3. 海水浴場の整備(1) 配置計画(案)

小泉海水浴場 駐車場(観光交流広場) 構想図

4. 保安林整備[中島海岸](1)

5. 排水について(1) 津谷川排水計画(樋門計画位置)

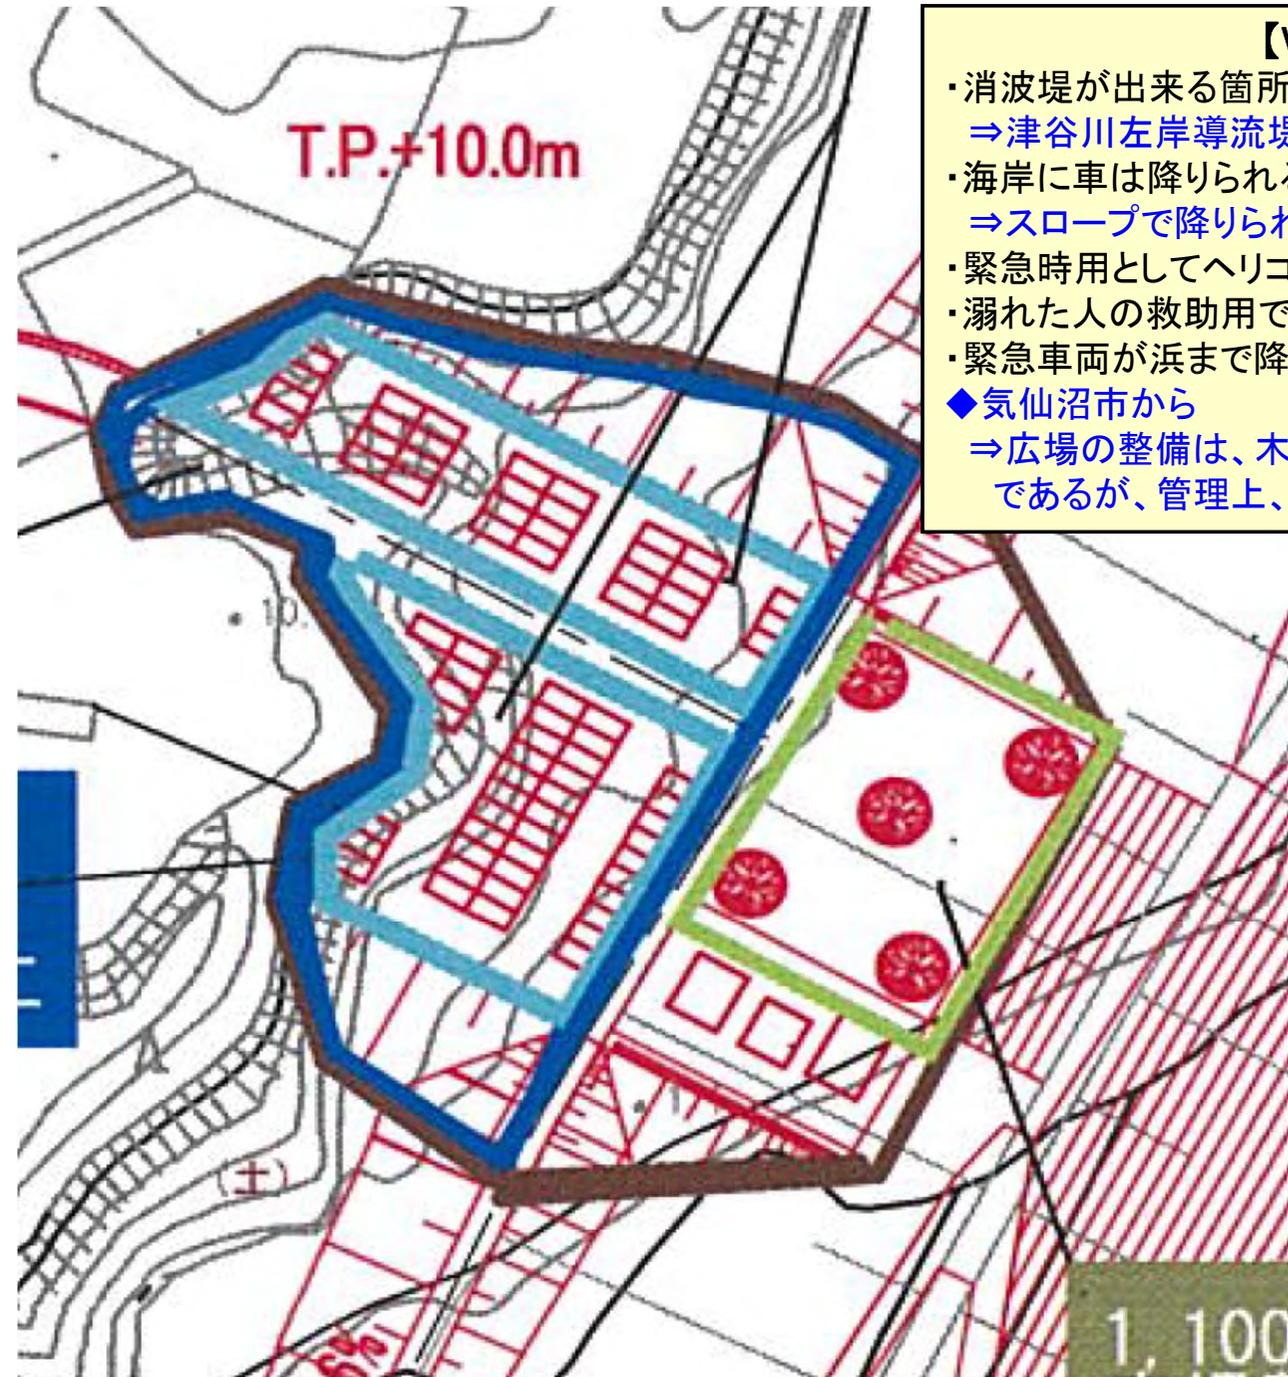
- ・建物(シャワー・トイレ等)はどこに配置するか
- ・広場はどのような植栽(樹種)が良いか
- ・海岸へのアプローチ
- ・スロープの設置、階段の幅など

- ・消波堤が出来る箇所は良好なハマグリ漁場であり、地形変化が心配。
⇒津谷川左岸導流堤工事は、様子を見ながら慎重に施工したい。
 - ・海岸に車は降りられるのか
⇒スロープで降りられる構造とするが、管理車両等のみ通行可としたい。
 - ・緊急時用としてヘリコプターが降りられるようなスペースが必要では。
 - ・溺れた人の救助用であればヘリコプターは不要。
 - ・緊急車両が浜まで降りられる道路が確保されていれば良い。
- ◆気仙沼市から
⇒広場の整備は、木を植える、ベンチを置くなどの公園的な整備が可能であるが、管理上、高木はあまり植えたく無い。

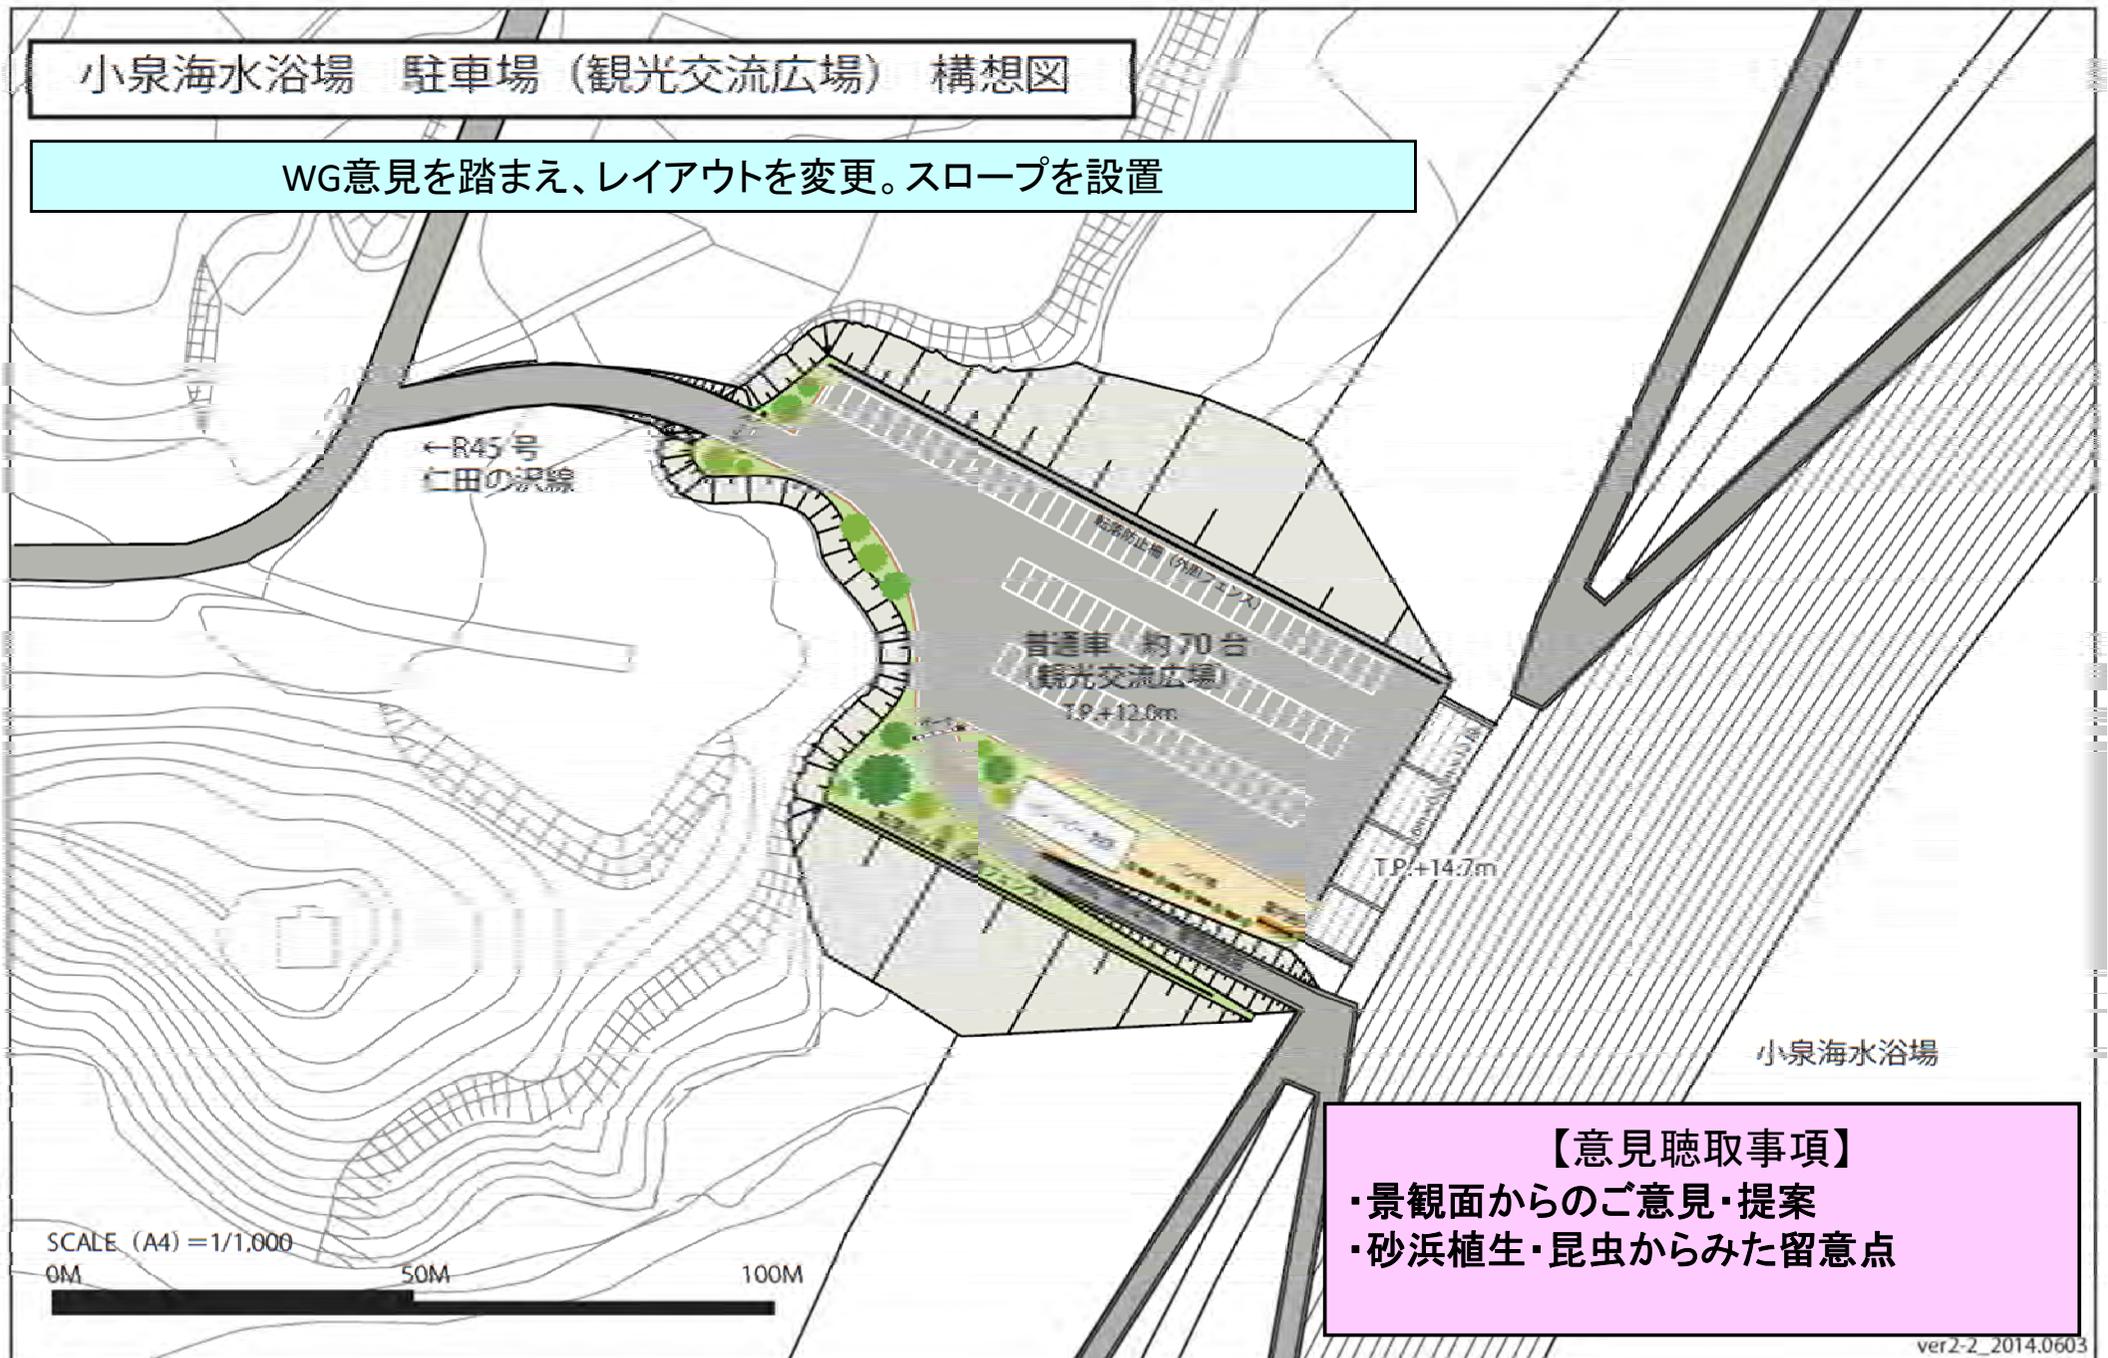
WG意見を踏まえ、レイアウトを変更。スロープを設置

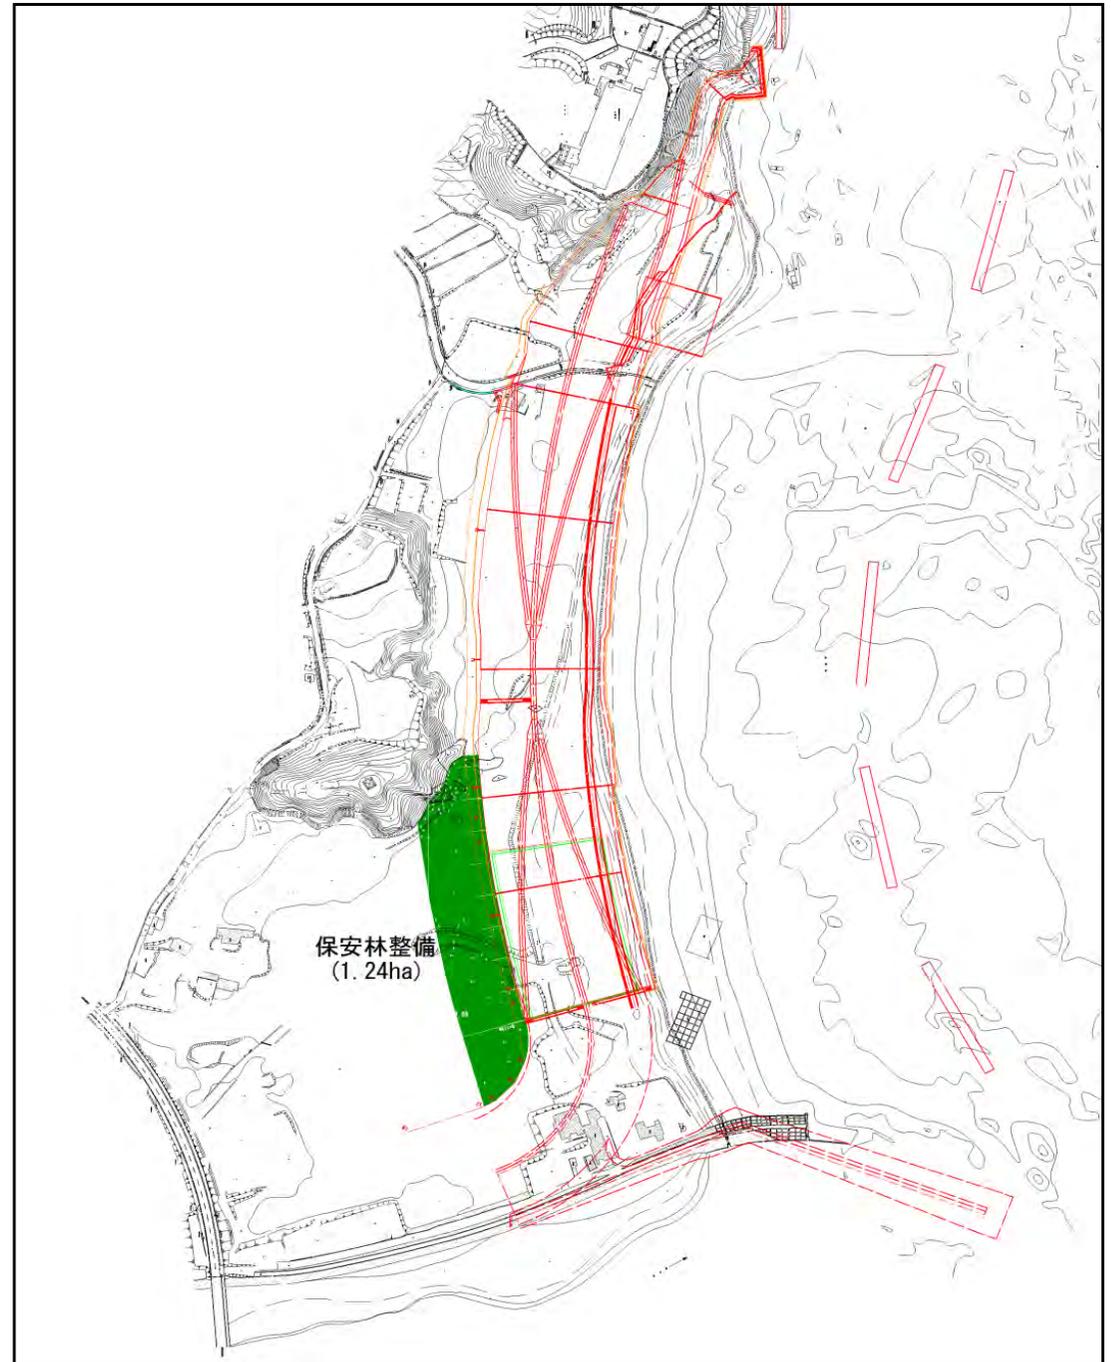
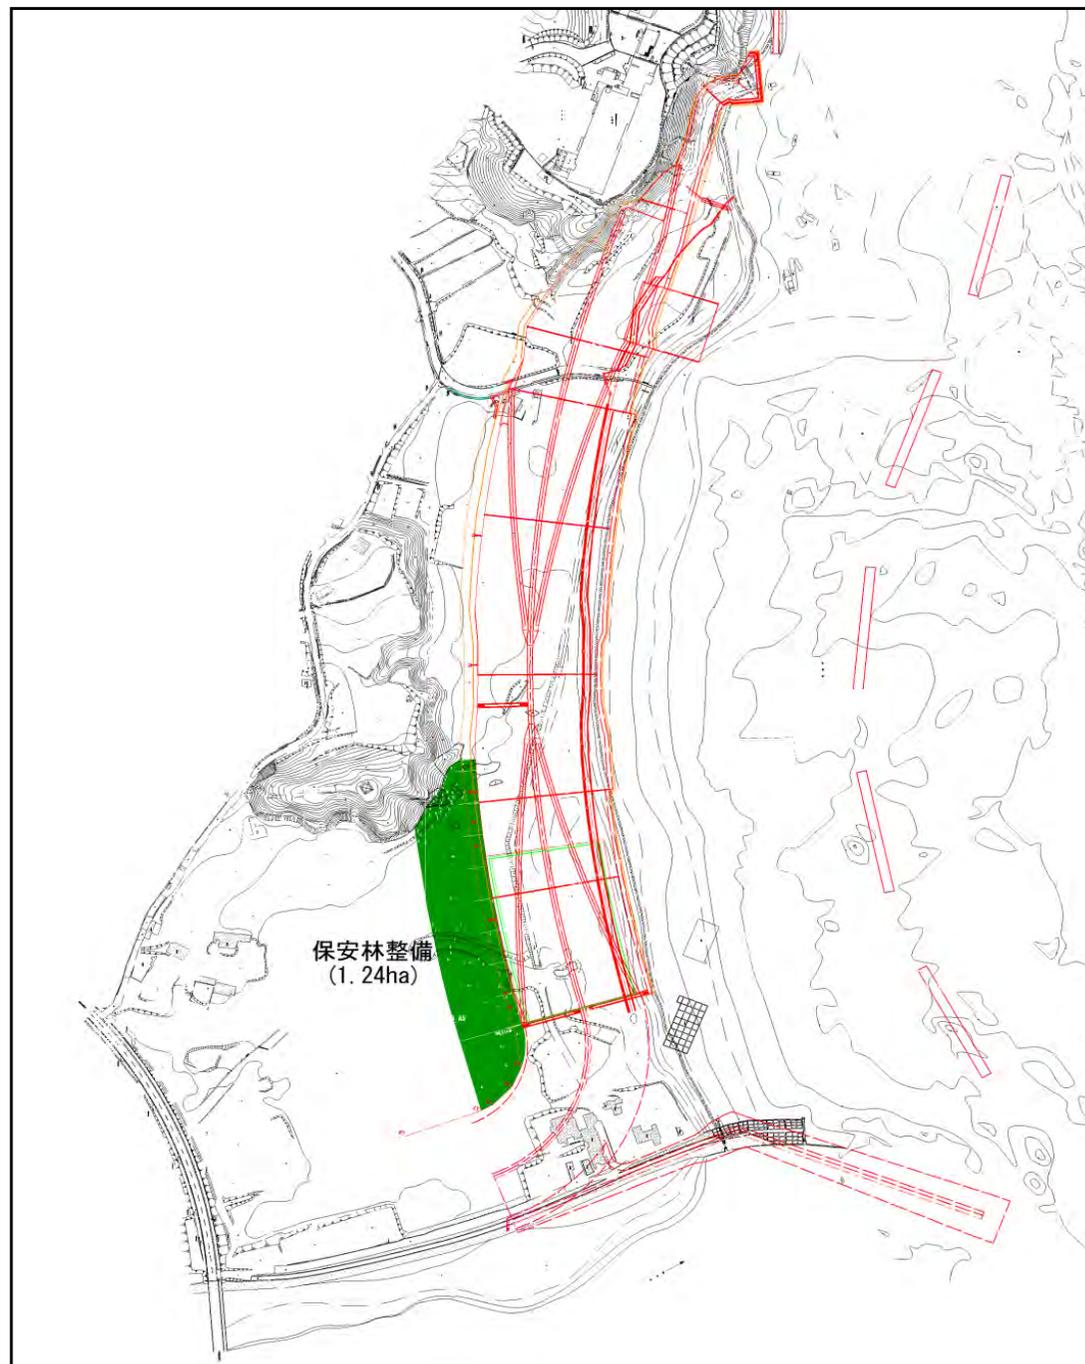
・植栽に用いる松は、松枯れなどに強いものにするべき。
タブノキも良いのでは。

防潮堤の堤内側法面に植栽(緑の防潮堤)する計画を提案したい

・緑化は良いが、除草など管理の問題が発生する
堤防裏法面積が広いので管理が除草は大変。

・田んぼの生産者にとっては、木を植えると雀が増えるので好ましくない。

⇒松食い虫の抵抗性のある松苗(クロマツ)を主とするが、安全(全滅を避ける)のため落葉広葉樹も混ぜて植える予定。
